改善箇所説明図

基準不適合発生箇所

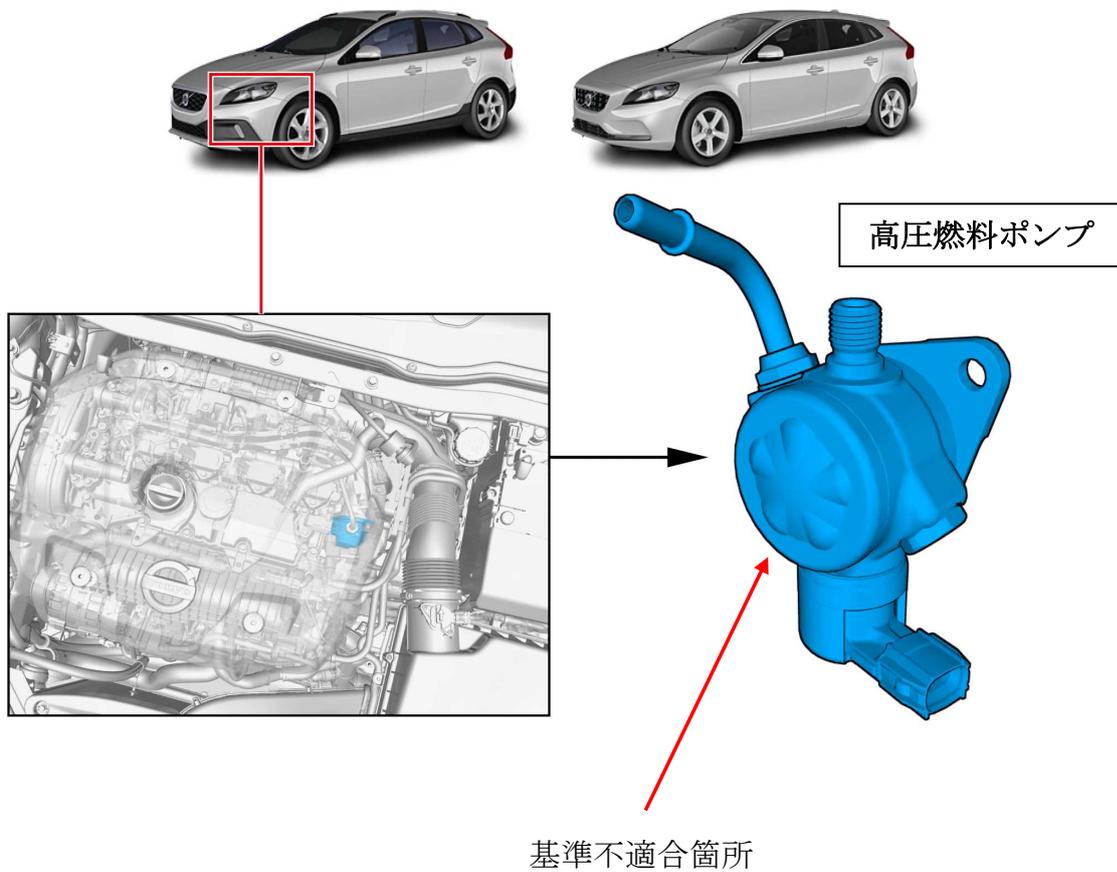
燃料装置において、高圧燃料ポンプの製造が不適切なため、当該ポンプで燃料を高圧化するピストンが磨耗することがある。そのため、燃料の供給が低下し、そのままの状態で使用を続けると、警告灯が点灯し、エンジン出力が低下、最悪の場合、エンジンが始動できなくなるおそれがある。

全車両、高圧燃料ポンプを良品に交換する。

運転席ドアヒンジ部へ黄色ペイントを塗布する。
